知多火力発電所 7, 8 号機建設計画
環境影響評価準備書についての
意見の概要と事業者の見解

2025 年 1 月

株式会社 J E R A

第2章 環境影響評価準備書について提出された環境の保全の見地からの意見の概要とこれに対する事業者の見解

図2.2-3図 発電所の設備の配置計画の概要（上：現状、下：将来）

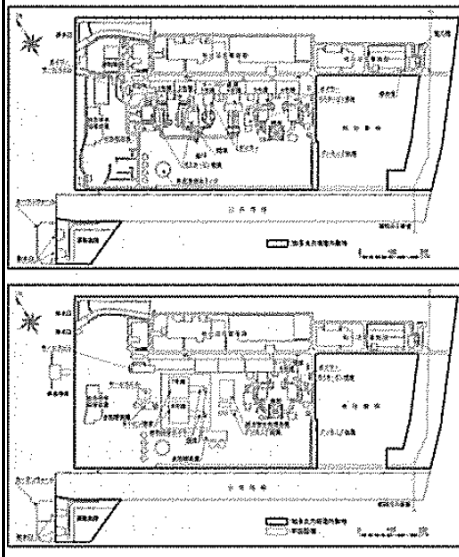
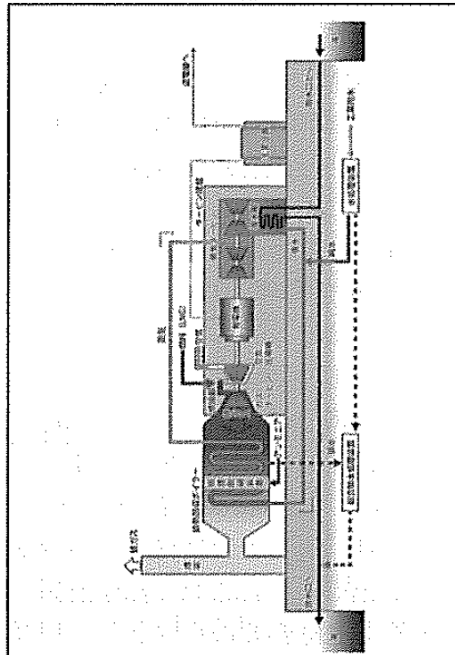
意見の概要	当社の見解
41	*p303 「方法書に記載はない」は虚偽見解 5「27 配慮書への意見 No8 p343」 『*事業目的・内容に緑地改変はない…計画段階配慮事項の選定で“…建造物の設置に伴い緑地の一部を改変することから、「地形改変及び施設の存在」による「動物（陸域）」、「植物（陸域）」及び「生態系」を選定した。” p187 とあるが、“緑地の一部を改変する”ということが、…事業の目的及び内容のどこにも記載されていない…緑地計画の変更を追加しないと全くわからない。動物の評価になって、やっと“新たな建造物の設置に伴い管理された緑地の一部が改変される…” p206、生態系の評価で“ハヤブサの採餌場並びにカワラヒワの営巣地及び採餌場となる管理された緑地の一部が改変される…” p219 がわかるが、具体的な内容は全くわからない。』に対する見解は“緑地は積極的に残しますが、建造物の設置等で緑地の一部を改変し、工事終了後には、新たな緑地を確保する計画です。緑化計画については、今後事業計画を詳細に検討し準備書に記載してまいります。具体的な公害防止協定値については、環境影響評価結果を踏まえ、関係先と協議し、改定する予定です。”とあるが、配慮書にバラバラに記載してあることをまとめただけの見解であり、事業内容に緑地変更があることを記載せず、今後の事業計画の詳細検討で準備書に記載するということである。これでは生態系への変化に対する方法書への意見が出せない。 見解 6：改変される緑地は必要最小限とし、積極的に緑地を残し、存続させることにします。また改変される緑地は、工事終了後には、現状と同程度の緑地を復旧する計画です。なお、緑化改変想定範囲は、方法書第 4 章の「4.5 補足」に掲載しています。緑地の変更及び緑化計画については、詳細を検討し、準備書に記載します。 見解批判 見解の番号 5（参考資料 1）の最後に（注釈）として「左記 p9 は、方法書の記載はない。」とある点は、事実反します。 そもそも、方法書はインターネット上では既に削除されているため、我々では確認の使用がありません。しかし、こうしたこともあるかと、インターネット上の方法書 p8～9 を写真印刷したものには、参考資料 2 のように、「発電所の設備の配置計画の概要」が 1 頁にわたり記載されています。これがなぜ「左記 P9 は、方法書の記載はない。」ということになるのかわかりません。 ①方法書を持っている環境局が確認し、事実関係を明らかにしてください。 ②また、（注釈）「左記 p187 は、方法書 p207 に該当する。」「左記 p206 は、方法書 p223 に該当する。」「左記 p219 は、方法書 p236 に該当する。」は、それぞれ p187 は p207 の間違い、p206 は p223 の間違い、p219 は p236 の間違いと指摘し、当方の意見が間違いだらけで信用できないといわんばかりです。これも事実関係を明らかにしてください ③さらに、こうした細かな点にこだわり、事業内容に緑地変更があるという重大なことを隠す行為に他ならず、中部電力の姿勢を糾弾してください。	「左記 p9 は、方法書の記載はない。」については、以下のとおりです。 p9 は配慮書の該当部分であるため、方法書 p8ではなく、方法書 p353の方が適切であり、「左記 p9 は、方法書の記載はない。（関連：方法書 p353）」と記載しました。 配慮書の「第 4 章 第一種事業に係る計画段階配慮事項に関する調査、予測及び評価の結果」は、方法書の「第 4 章 計画段階配慮事項ごとの調査、予測及び評価の結果」（方法書 p207～237）に転載しています。 また、配慮書第 2 章「第 2.2-3 図 発電所の設備の配置計画の概要（上：現状、下：将来）」（配慮書 p9）は、方法書第 7 章「第 7.2-1 図 発電所の設備の配置計画の概要（上：現状、下：将来）」（方法書 p353）に転載しています。 なお、方法書第 2 章「第 2.2-3 図 発電所の設備の配置計画の概要（上：現状、下：将来）」（方法書 p8）は、配慮書からの変更が無いため、結果として配慮書と同図となります。 「左記 p187 は、方法書 p207 に該当する。」「左記 p206 は、方法書 p223 に該当する。」「左記 p219 は、方法書 p236 に該当する。」については、記載のとおりです。 緑化計画については、準備書第 2 章の「2.2.9 供用開始後の定常状態における燃料使用量、給排水量その他の操業規模に関する事項」「12. 緑化計画に関する事項」に記載しています。

図 8-2-19(3) 騒音平面分布図（昼間・地上 4.2m）（予測地点 3：知多市長浜）

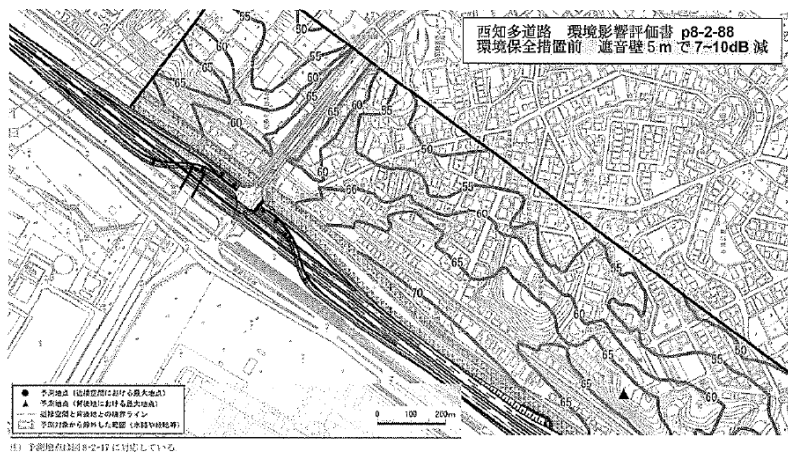
意見の概要	当社の見解
76 *p307 15 「36 西知多道路との複合評価を」 西知多道路は、2005 年都市計画決定の古い交通量で沿道から 500m まで騒音予測をし、昼間・地上 4.2m で背後地 68dB もあるため、環境保全措置を検討し、高さ 5m の遮音壁で 60dB と環境基準を守れる（沿道 73dB は 63dB 特例の環境基準 65dB を守れる）としている。その後、整備を加速するため有料化を目指し、2021 年 2 月 10 日の県都市計画審議会で可決されたが、知多火力発電所 7, 8 号機の建設と同じような時期に西知多道路も供用されるので、両事業の合算による騒音、振動の総合評価をすべきである。 なお、西知多道路の有料化に伴う都市計画変更は環境影響評価を行っていないため、各区間の交通量は示されておらず、縦覧図書の中で、西知多道路の緒元として「2030 年における将来交通量は、北部区間（知多市南浜町以北）で、約 6 万 9 千台/日から 11 万 3 千台/日、南部区間（知多市南浜町以南）で、約 3 万 5 千台/日から 5 万 2 千台/日と推計しています。」とあるだけである。当日の議事録では、新しく 2010 年の交通センサスから求めたとあり、「当初都市計画決定時の推計交通量とおおむね同じであることを確認しております。」と、有料化に伴う交通量減がほとんど見込まれていない問題があるが、この長浦 IC 付近の交通量を愛知県に確認したうえで、交通量を設定されたい。 見解 15：西知多道路の供用後について、交通量は「知多都市計画道路 1・3・6 号 西知多道路 環境影響評価書」（愛知県、2014 年）を参考とし、資材等の搬出入に伴う大気質、騒音、振動及び人と自然との触れ合いの活動の場への影響を予測・評価しました。 見解批判：そもそも、両事業の合算による騒音、振動の総合評価をすべきの意見への見解をまず示すべきです。	知多火力発電所 7, 8 号機の定期点検は、西知多道路の全線供用後となることが想定されるため、資材等の搬出入に伴う騒音・振動の予測条件（一般車両の交通量）は、「知多都市計画道路 1・3・6 号 西知多道路 環境影響評価書」（愛知県、2014 年）（以下、「西知多道路 環境影響評価書」という。）を参考とし、設定しました。

図4.3.1 実験室実験における建具のがたつき始める最低音圧レベル

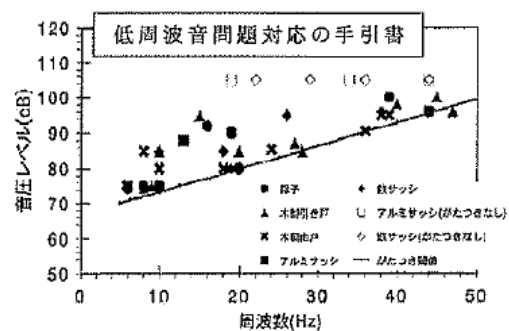
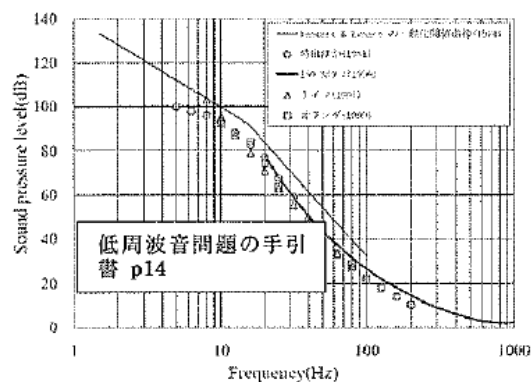
意見の概要	当社の見解
86	*p311 28 「49 低周波音の評価 (ISO7196) は古い調査」 施設稼働の低周波音の評価の手法として①～③を掲げているが、① “ISO7196 に示されている低周波音の知覚の閾値…との整合が図られているかを検討する。” p302 とあるが、ISO7196 (1995) は、「平均的な人が知覚できるのは G 特性音圧レベルが 100dB」というものであるが、その後、ISO による最小可聴値の見直しが行われ、ISO389-7 (1996) が示された。このため、環境省は 2002 年から (社) 日本騒音制御工学会に委託しその結果、2004 年 6 月に「低周波音問題対応の手引書」を作成し公表し、G 特性音圧レベル 92 (dB) と、1/3 オクターブバンド中心周波数ごとに、下表のように次の 2 種類 (的苦情、心身に係る苦情) の参照値を示している。この新しい評価指針を用いて評価すべきである。なお、G 特性音圧レベルの参照値 92dB は、ISO7196 の 100dB よりもかなり小さい値である。 この理由は「低周波音による心身に係る苦情を評価する際、G 特性音圧レベルのみを測定し、100dB 以下だから問題ないと判定したケースがかつてあった。G 特性音圧レベルは 20Hz 以下の超低周波音のみの影響評価に用いる評価量であり、80Hz までの可聴域の低周波音の評価はできない。低周波音による心身に係る苦情に関する評価にあたっては、G 特性音圧レベルと 1/3 オクターブバンド音圧レベルの両方を測定し、評価を行うことが重要である。」(低周波音問題対応の手引書 評価指針の解説 p4) 51 低周波音の評価 (圧迫感) は不適當 施設稼働の低周波音の評価の手法として③ “…「環境アセスメントの技術」(社団法人環境情報科学センター、1999 年) に示されている圧迫感・振動感を感じる音圧レベルとの整合が図られているかを検討する。” p302 とあるが、10Hz で 105dB、20Hz で 90dB、40Hz で 78dB、80Hz で 85dB と非常に大きな値となっている。しかし、その後の環境省調査等で、2004 年 6 月には環境省「低周波音問題対応の手引書」の「心身に係る苦情に関する参照値」が示された。10Hz で 92dB、20Hz で 76dB、40Hz で 57dB、80Hz で 41dB と、周波数による違いはあるが、圧迫感・振動感を感じる音圧レベルよりも 13～44dB も小さい音圧レベルで心身に係る苦情が発生することが判明した。 ちなみに、神戸製鉄所火力発電所環境影響評価書 (要約書) 2018 年 5 月 p874 で「圧迫感・振動感を感じる低周波音レベルと比較すると、…すべての地点において「圧迫感・振動感」を感じる低周波音レベルに達していない。以上のことから、環境保全の基準等の確保に支障を及ぼすものではないと評価する。」として、右図を示している。1/3 オクターブバンド毎の音圧レベルの予測値が、圧迫感・振動感を感じるグラフ範囲より、20dB も下にあるという常識に反する結論となっている。 こうしたこともあり、「名古屋市南陽工場設備更新事業に係る環境影響評価書 (廃棄物処理施設の建設) (2020 年 8 月名古屋市) では、環境省の「低周波音問題対応の手引書」にある「評価指針」を低周波の予測・評価で用いて、G 特性音圧レベルを心身に係る苦情に関する参照値 92dB と比較するとともに、1/3 オクターブバンド別の音圧レベルは周波数毎に物的苦情、心身に係る苦情に関する参照値と比較し「本事業の実施にあたっては、8Hz において「物的苦情に関する参照値」を上回り、25Hz 以上の各中心周波数において「心身に係る苦情に関する参照値」を上回ることから、各機器の定期点検を実施し、常に正常な運転を行うよう維持管理を徹底する等の環境保全措置を講ずることにより、周辺の環境に及ぼす影響の低減に努める。」 p277 としている。 見解 28 (28 「49 低周波音の評価 (ISO7196) は古い調査」とまとめて同じ見解) 施設の稼働 (機械等の稼働) に伴う低周波音は、低周波音に関する国際規格である ISO7196 に記載されている低周波音の知覚の閾値を目標値とし、それとの整合が図られているかを検討することにより、適切に評価可能と考えます。また、心理的影響に関しては、「環境アセスメントの技術」(社団法人環境情報科学センター、1999 年) に示されている圧迫感・振動感を感じる音圧レベルとの整合が図られているかを検討することにより、適切に評価可能と考えます。参照値の取り扱いについては、「低周波音問題対応の手引き書における参照値の取扱いについて」(環境省、2008 年)、「低周波音問題対応の手引書における参照値の取扱いの再周知について」(環境省、2014 年) 及び「低周波音問題対応の手引書における参照値の取扱いについて」(環境省、2017 年) のとおり、3 度にわたって、「参照値は、固定発生源から発生する低周波音について苦情の申し立てが発生した際に、低周波音によるものかを判断するための目安として示したものである」、「低周波音についての対策目標値、環境アセスメントの環境保全目標値、作業環境のガイドラインなどとして策定したものではない」ことを周知していることから、準備書においては参照値での評価は実施しておりません。	施設の稼働 (機械等の稼働) に伴う低周波音の評価 (基準又は目標との整合性に係る評価) は、法令等に基づく基準が定められていないことから、低周波音に関する国際規格である ISO7196 に記載されている低周波音の知覚の閾値を目標値とし、それとの整合が図られているかを検討しました。 なお、ISO389-7 は、周波数が 20Hz～18kHz の音を対象とした自由音場及び拡散音場聴音条件下の基準聴力限界を示した国際規格であることから、超低周波音 (周波数が 1～20Hz) を対象とした G 特性音圧レベルの目標値としては、ISO7196 に記載されている低周波音の知覚の閾値が適切と考えております。心理的影響に関しては、「環境アセスメントの技術」(社団法人環境情報科学センター、1999 年) に示されている圧迫感・振動感を感じる音圧レベルとの整合が図られているかを検討しました。 なお、「低周波音問題対応の手引書」(環境省、2004 年) の「心身に係る苦情に関する評価方法」に記載の参照値は、環境省から「環境アセスメントの環境保全目標値として作成したものではない」旨の通知が出されていることから、心理的影響の目標値としては、「環境アセスメントの技術」(社団法人環境情報科学センター、1999 年) に示されている圧迫感・振動感を感じる音圧レベルが適切と考えております。

意見の概要	当社の見解
86 続き	見解批判 28 「49 低周波音の評価（ISO7196）は古い調査」 「低周波音の評価（ISO7196）は古い調査」の意見に全く答えていません。ISO7196（1995）G 特性音圧レベル 100dB の後、ISO が最小可聴値の見直しを行い、ISO389-7（1996）G 特性音圧レベル 92dB が示されました。最小可聴値の見直し後の G 特性音圧レベル 92dB を用いるべきとの意見への見解が必要です。 見解批判 29 「51 低周波音の評価（圧迫感）は不适当」 低周波音の評価（圧迫感）についても、1999 年の「環境アセスメントの技術」の後に、環境省が調査したところ、圧迫感・振動感を感じる音圧レベルよりも 13～44dB も小さい音圧レベルで心身に係る苦情が発生することが判明したとの意見への見解が必要です。	
87	*p311 30 「50 低周波音の評価（建具のがたつき）は妥当」 施設稼働の低周波音の評価の手法（①～③）として② “「低周波音の測定方法に関するマニュアル」（環境庁、2000 年）に示されている建具のがたつきが始まるレベル…との整合が図られているかを検討する。” p302 とあるが、「低周波音の測定方法に関するマニュアル」（2000 年 10 月）参考資料 d.低周波音の影響、d.5 物的影響で「環境庁では、実験室において、建具に低周波音を照射して次第に音圧レベルを上昇させ、建具のがたつきに関する実験室実験結果によれば、…揺れやすい建具ではおよそ 5Hz で 70dB、10Hz で 73dB、20Hz で 80dB あたりからがたつき始める。（参考 1-10）」とあり、これは、2004 年 6 月の環境省「低周波音問題対応の手引書」の「低周波音による物的苦情に関する参照値」と同じであり、妥当と考えられる。 ただし、部屋の中で特定の周波数で定在波が発生し、場所によって音の大きいところや小さいところが生じる場合があることを考慮し、苦情が発生した場合には、屋外での測定値に関わりなく、苦情者が低周波音や不快感などを部屋の最も感じる位置で測定を行い、低周波音の特徴を把握することとする必要がある。 見解 30：施設の稼働後、低周波音に対する苦情等については、真摯に対応するとともに、必要に応じて適切に測定を行い、低周波音を把握することを検討します。 見解批判 低周波音の建具のがたつきだけではなく、低周波音の知覚、心理的影響についても同様に真摯に対応してください。	施設の稼働後、環境に対する苦情等については、真摯に対応します。

第10.1.2.1-25 図 濁りの発生量の推移

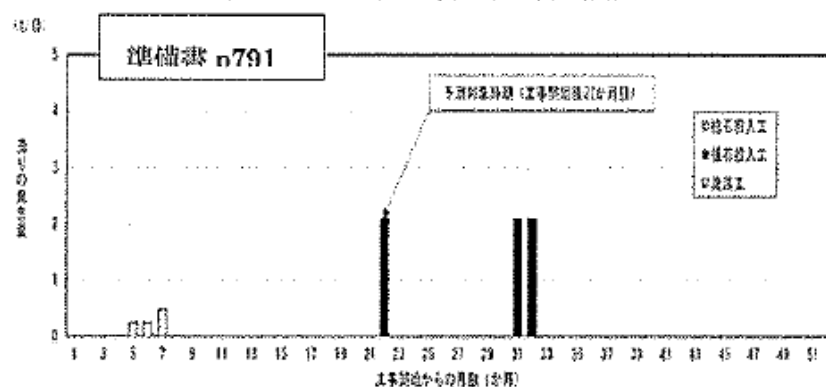
123	*p791 捨石投入工の発生原単位は過小 工事別の濁りの発生原単位で、捨石投入工：374.80kg/m³も様々な例がありますが、「濁り予測の手引き」p26では、いずれもそんなに大きな発生原単位ではありません。グラブ船：0.65～6.72kg/m³、底開式バージ船180m³：1.31kg/m³、捨石船85m³：12.75～15.76kg/m³、ガット船：3.57～18.67kg/m³ですが、浚渫工などと比べ過大な原単位と思われます。捨石投入工：374.80kg/m³の根拠を出典から説明してください。	ご指摘の捨石投入工においては、No.121の当社の見解と同様に、現地施工の使用重機相当を、「港湾工事における濁りの影響予測の手引き」（国土交通省、2004年）に記載されているサンドコンパクション船の型式2連装敷砂なし（本/m³）と捨石投入工（t/m³）が同等であると見なしたことにより、濁りの発生原単位は、374.8×10⁻³ (t/m³)と設定しております。
124	*p791 濁りの発生量が時期的に集中している 工事別の濁りの発生量の推移で、22 か月目、31,32 か月目の発生量が飛びぬけている。施工時期p789で見ると、確かにこの3か月に集中しているが、なぜこのように、2回に分けて、しかも2回目だけ2か月も捨石が続くのか理解できません。 工事の平準化を考慮し、捨石投入工を4 か月ほどに分散することを、事業者として可能な範囲の回避・低減策として検討してください。	濁りが発生する工事は、施工時期を可能な限り平準化する、即ち、工事期間中の工事量が過度に集中しないよう計画するとともに、汚濁防止膜等を施工状況に合わせ適切に設置し、汚濁物質の拡散防止に努める計画です。
125	*p794 水産用水基準との整合性検討を 建設機械の稼働による水の濁りの評価について「環境影響の回避・低減に関する評価」として、「環境保全の基準等との整合性」の中に、水産用水基準との整合性を検討してください。 （社）日本水産資源保護協会は水産用水基準（2005年版）として、懸濁物質（SS）「海域(1)人為的に加えられる懸濁物質は2mg/L以下であること。」と定めており、「衣浦3号地廃棄物最終処分場整備事業に係る環境影響評価書」（2007.11 （財）愛知臨海環境整備センター）でも、「環境保全に関する基準又は目標との整合性」で「環境基準の設定がないが、水生生物の生息環境として維持することが望ましい基準（水産用水基準）が…提案されており、水産用水基準との整合を検討する。…護岸等の施工によって人為的に加えられるSSは汚濁防止膜の外側で2mg/Lを超えることはない」と予測されることから…環境保全に関する目標との整合性が図られるものと考えている。」としている。	「水産用水基準」（公益社団法人日本水産資源保護協会）は、法令や環境省等が示した基準ではないため、基準等との整合性についての評価には用いないこととしております。 ただし、「水産用水基準」に記載される人為的に加えられる濁り2mg/Lの範囲については参考として考慮することが望ましいと考えており、第10章の「10.1.2 水環境」「1. 水質」に記載のとおり「最大予測発生濃度は1.6mg/Lであるため、当基準に整合しております。

第 10.1.5-5 図(2) 主要な眺望景観の現状と予測風景
(2 長瀬神社)

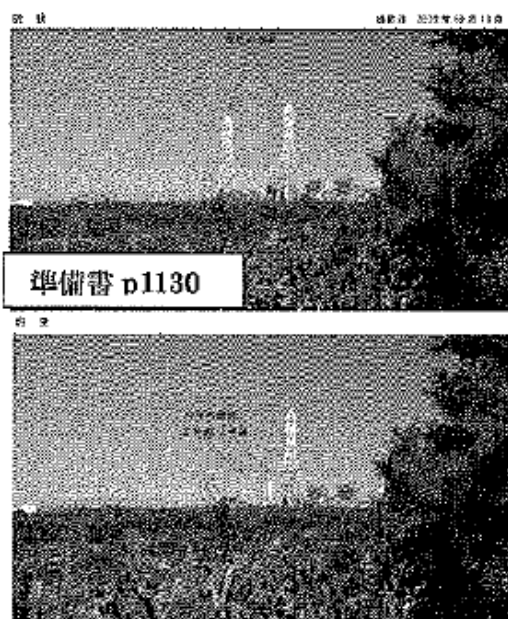
意見の概要	当社の見解
151	*p1126 将来煙突の垂直視角（度）は正しいのか 将来煙突の垂直視角（度）が予測してあるが、その計算は正しいのか。最大の垂直視角約 3.6 度の長浦神社で試算すると、将来煙突までの距離が約 1.0km なので、将来煙突地上高は 80m。 $80/1000=0.08\text{radian}$ $0.08\text{radian}\times 180/\pi=4.6$ 度となり 3.6 度にはなりません。 いずれにしても既設煙突 200m との複合的影響を追加してください。 この場合は $200/1000=0.2\text{radian}$ →11.3 度となり、p1128 の「垂直視角と鉄塔の見え方」によれば「眼いっぱいになり、圧迫感を受けるようになる。」ということです。	将来煙突の垂直視角は、第 10 章「第 10.1.5-5 表 主要な眺望点から将来煙突までの距離及び垂直視角」の注釈に記載のとおり、将来煙突の垂直視角は建物等の前景による遮蔽を考慮し、視認できる部分のみの値を示します。長浦神社は、煙突下部が植生によって遮蔽されており、遮蔽部分を除いた垂直視角を示しました。 既設煙突との複合的影響については、第 10 章「第 10.1.5-6 図 主要な眺望景観の現状と予測結果」に示したとおり、フォトモンタージュ法により既設煙突を含めた眺望の変化の程度を視覚的表現によって予測しております。また、環境保全措置を講じることにより、将来発電設備の存在による視覚的な影響は小さいものと予測しております。
152	*p1134 景観の評価は正確に 景観の評価の結果で「地形改変及び施設の有存在に伴う主要な眺望点及び景観資源への直接的な影響はないことから、影響の回避が図られているものと評価する。」とあるが、「直接的な影響はない」ということは間違いです。 長浦神社の予測結果によれば「煙突は、現状の多脚型からとし、高さを抑えることで、視認量を小さくすることにより、将来の発電設備の有存在による視覚的な影響は小さいものと予測する。」p1127 とあり、p27 によれば、既設の多脚型地上高 220m は撤去し、代わりに単筒身自立型地上高 80m を 2 本立てる計画であり、p1130 の長浦神社の景観図のとおり、大きな違いがあり、直接的な影響が出てきます。 大気への悪影響は別として、景観上は一般的には見やすくなると思われるので、その旨を正確に記載してください。但し、残される既設煙突は、新設煙突の 2.5 倍、そのことによる垂直視角は、新設煙突 7 号機と 8 号機の 3.6 度に比べ、どれだけになるのですか。	主要な眺望点及び景観資源については、主要な眺望点及び景観資源の位置は対象事業実施区域外であるため、地形改変及び施設の有存在に伴う主要な眺望点及び景観資源への直接的な影響はないことから、影響の回避が図られているものと評価しました。 一方、主要な眺望景観については、環境保全措置を講じることにより、将来発電設備の有存在による視覚的な影響は小さいものと予測され、地形改変及び施設の有存在が主要な眺望景観に及ぼす影響は小さいものと考えられることから、実行可能な範囲内で影響の低減が図られているものと評価しました。 また、残される既設煙突の垂直視角は、長浦神社において約 11.8 度で視認されます。
